AUTORIDAD NACIONAL DE LICENCIAS AMBIENTALES

COMUNICACIÓN
ACTO ADMINISTRATIVO

Referencia: Expediente: LAM5678
Asunto: Comunicación Resolución No. 00391 del 20/03/2018

Figura 2.5 Áreas de Influencia Indirecta y Directa Físico-biótica del proyecto

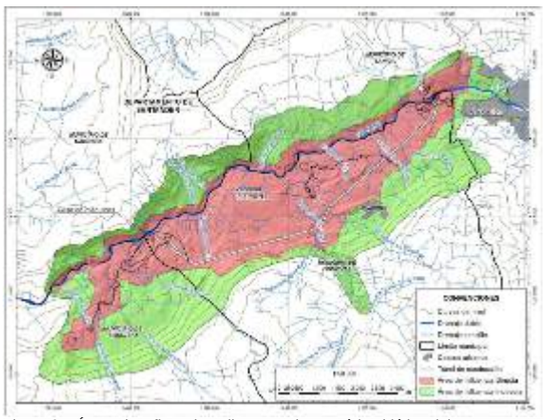
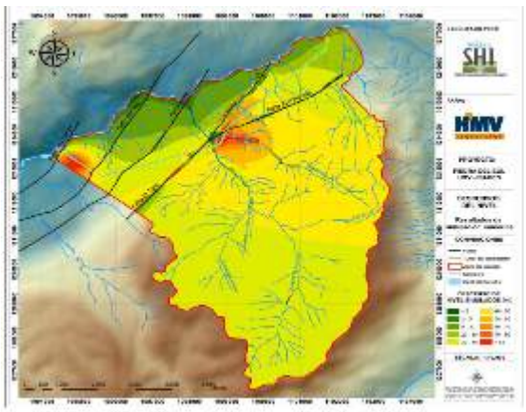
Además, una comparación entre la Figura 2.5 Áreas de Influencia Indirecta y Directa Físico-biótica del proyecto, presentado por la empresa en el capítulo 2, página 8 y la Figura 3.54 Zona de posible afectación del túnel de conducción. Escenario A (capitulo 3, página 139), muestra una incoherencia entre lo planteado como áreas de afectación en lo que respecta al recurso hídrico subterráneo. Se evidencia un análisis aislado y parcializado, excluyendo al casco urbano de Pinchote y la cuenca hidrológica de la quebrada La Pinchota del Área de Influencia Directa - AID, siendo estas, las áreas de mayor afectación por abatimiento de los niveles simulados.

Por lo anterior esta Autoridad considera que la metodología utilizada para llevar a cabo los modelos hidrogeológicos es adecuada. Sin embargo, existieron inconsistencias en la delimitación y justificación del área de influencia física del proyecto. En consecuencia, esta autoridad ratifica lo expuesto en la Resolución objeto de alzada.

Figura 1 Localización de Áreas de importancia para la Conservación de aves en al área de influencia del Proyecto Hidroeléctrico
Fuente: SIG ANLA.01/02/2018,

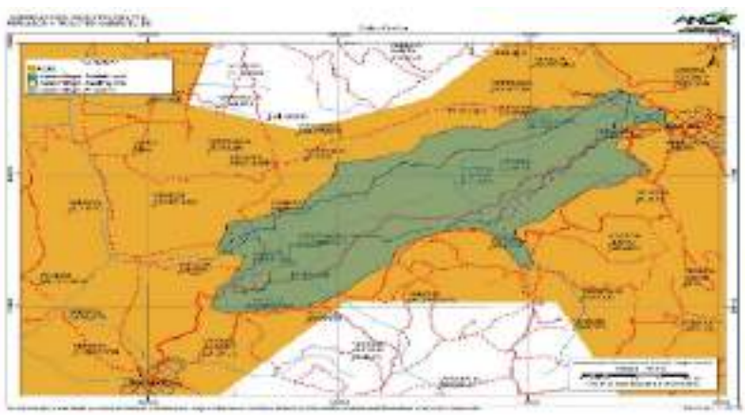
Por lo anterior, es dable señalar que la sociedad ISAGEN S.A. E.S.P no realizó un análisis que permita esclarecer cuales fueron los elementos técnicos que dan soporte a la definición del área de influencia, por lo que se considera que no da cumplimiento a lo establecido en el numeral 2.3 del artículo primero del Auto 2766 del 03 de septiembre del 2012, en relación a justificar técnicamente la determinación de la definición del Área Influencia Indirecta -AII del proyecto desde los componentes (…) y biótico (…), por tanto, esta Autoridad se reitera que el Área de Influencia del Proyecto no fue delimitada conforme a los Términos de Referencia HE-TER-1-01 ni de acuerdo a lo solicitado en el Auto 2766 del 2012.

Aunado a lo anterior, la ausencia de información en la caracterización biótica relacionada en las Áreas de Importancia para la Conservación de Aves – AICA, teniendo en cuenta que toda el área de influencia del proyecto se encuentra sobrepuesta al AICA CO074 (Bosques Secos del Valle del Río Chicamocha), establecida desde el 2008 y cuyo principal objetivo es determinar el estatus, la distribución y los requerimientos ecológicos de dos especies de aves endémicas del cañón del Chicamocha y críticamente amenazadas: el Cucarachero de Nicéforo (Thryothorus nicefori) y el Colibrí Ventricastaño (Amazilia castaneiventris)4, información de carácter relevante para el análisis de la caracterización y contenido del Estudio de Impacto Ambiental-EIA. También para dicha área se establecen endemismos a nivel de especie y subespecie, como el de Ortalis columbiana, Myiarchus apicalis, Momotus

Figura 2.5 Áreas de Influencia Indirecta y Directa Físico-biótica del proyecto.

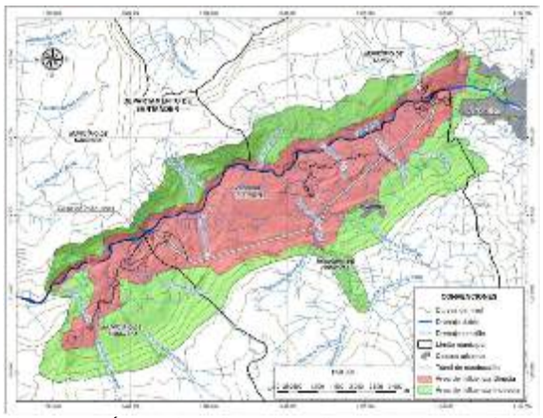
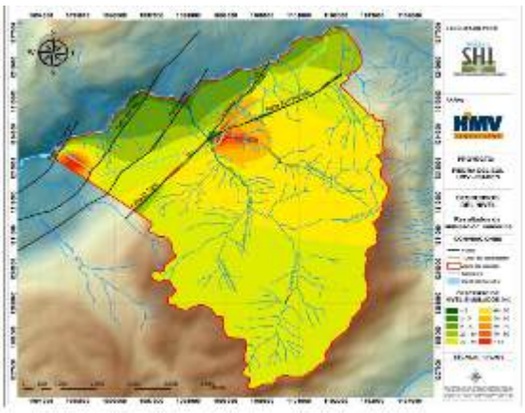
Para el componente hidrogeológico, no se estimó las extensiones en espacio, ni el tiempo de los impactos por la construcción del túnel, el tipo y la intensidad de abatimiento del recurso hídrico subterráneo, durante las distintas fases del proyecto, a partir del radio del cono de abatimiento generado por la construcción del túnel de 9,09 km.

Una comparación entre la Figura 2.5 Áreas de Influencia Indirecta y Directa Físico-biótica del proyecto, presentado por la empresa en el capítulo 2, página 8 y la Figura 3.54 *Zona de posible afectación del túnel de conducción. Escenario A* (capitulo 3, página 139), muestra una incoherencia entre lo planteado como áreas de afectación en lo que respecta al recurso hídrico subterráneo. Se evidencia un análisis aislado y parcializado, excluyendo al casco urbano de Pinchote y la cuenca hidrológica de la quebrada La Pinchota del área de influencia directa, siendo estas, las áreas de mayor afectación por abatimiento de los niveles simulados.

Figura 3.64 DHI para manantiales y quebradas y descensos simulados con el modelo numérico

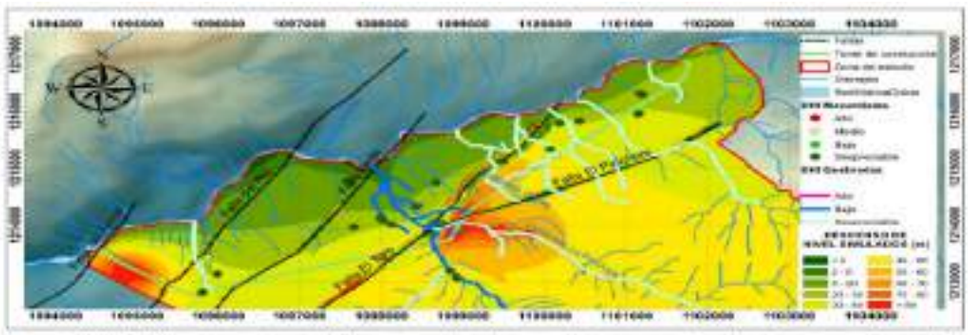
La comparación realizada en el documento (Figura 3.64; capitulo 3; página 156) y en el cual resalta la coherencia relativa entre el modelamiento numérico y el DHI, generando una alerta de monitoreo en la quebrada La Laja. Sin embargo, se evidencia ciertas incongruencias en el análisis comparativo. Por ejemplo: para la modelación matemática la mayor afectación por el abatimiento de niveles en la zona, se encuentra localizada en la confluencia de los sistemas de fallas de El Toro y El Pinchote, siendo la Quebrada La Pinchota, el drenaje con mayor afectación, mientras que el método DHI considera despreciable la afectación para este cuerpo de agua. Por otro lado, los manantiales se consideran de muy baja afectación (despreciable por utilizar el término propuesto) con la metodología DHI y en una zona con descensos entre 20 y 40 metros de abatimiento.

Figura 3.64 DHI para manantiales y quebradas y descensos simulados con el modelo numérico

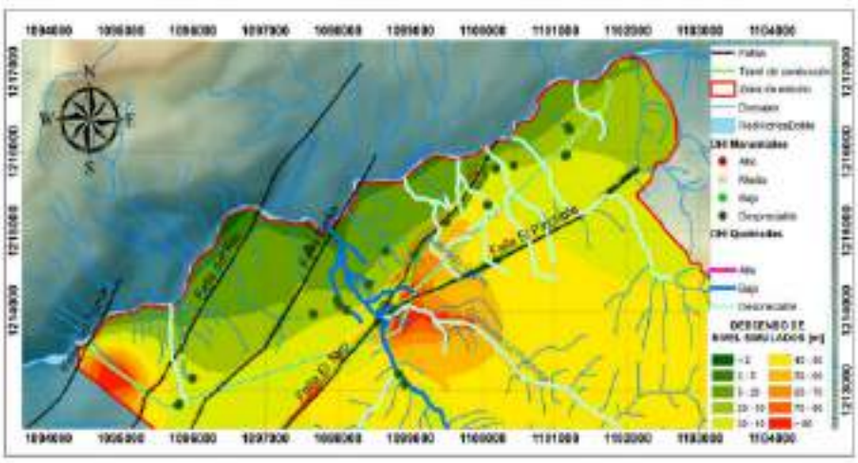
Por otro lado, los manantiales se consideran de muy baja afectación (despreciable por utilizar el término propuesto) con la metodología DHI en una zona con descensos entre 20 y 40 metros de abatimiento.

Figura 3.64 DHI para manantiales y quebradas y descensos simulados con el modelo numérico

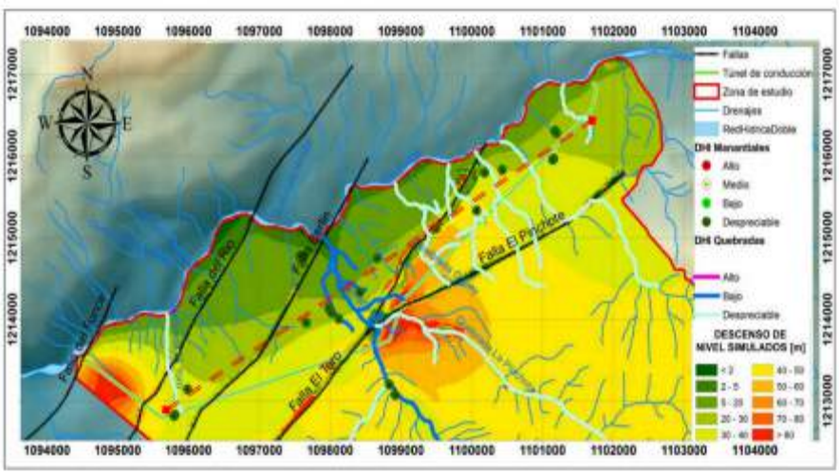
En relación con las variaciones del nivel freático la modelación numérica muestra un descenso en los niveles de 5 hasta 40 metros, sobre el corredor de descarga que conforman los manantiales inventariados y que son altamente sensibles a cualquier fluctuación por mínima que esta sea. Este impacto tendría un carácter irreversible si se tiene en cuenta la descripción presentada en el Estudio de Impacto Ambiental- EIA, por lo que su importancia estaría en crítico. Ahora bien, el análisis con el método DHI considera despreciable la afectación para los cuerpos de agua y los manantiales, por lo que la importancia de este impacto estaría como bajo a muy bajo. Razón por la cual, esta Autoridad no encuentra coherencia en los resultados presentados.

Figura 2.5 Áreas de Influencia Indirecta y Directa Físico-biótica del proyecto.

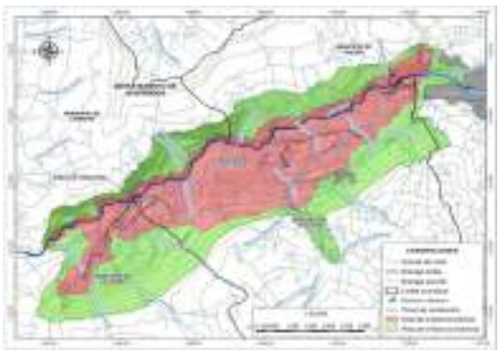
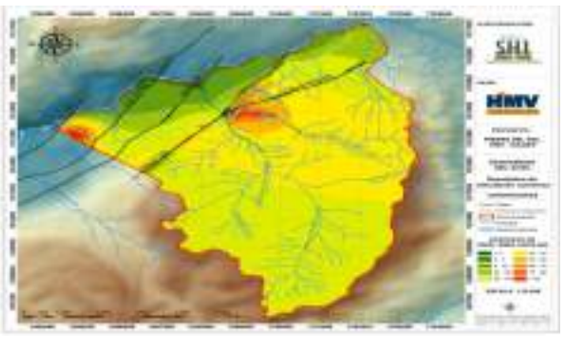
Además, una comparación entre la Figura 2.5 *Áreas de Influencia Indirecta y Directa Físico-biótica del proyecto*, presentado por la empresa en el capítulo 2, página 8 y la Figura 3.54 *Zona de posible afectación del túnel de conducción. Escenario A* (capitulo 3, página 139), muestra una incoherencia entre lo planteado como áreas de afectación en lo que respecta al recurso hídrico subterráneo. Se evidencia un análisis aislado y parcializado, excluyendo al casco urbano de Pinchote y la cuenca hidrológica de la quebrada La Pinchota del área de influencia directa, siendo estas, las áreas de mayor afectación por abatimiento de los niveles simulados.
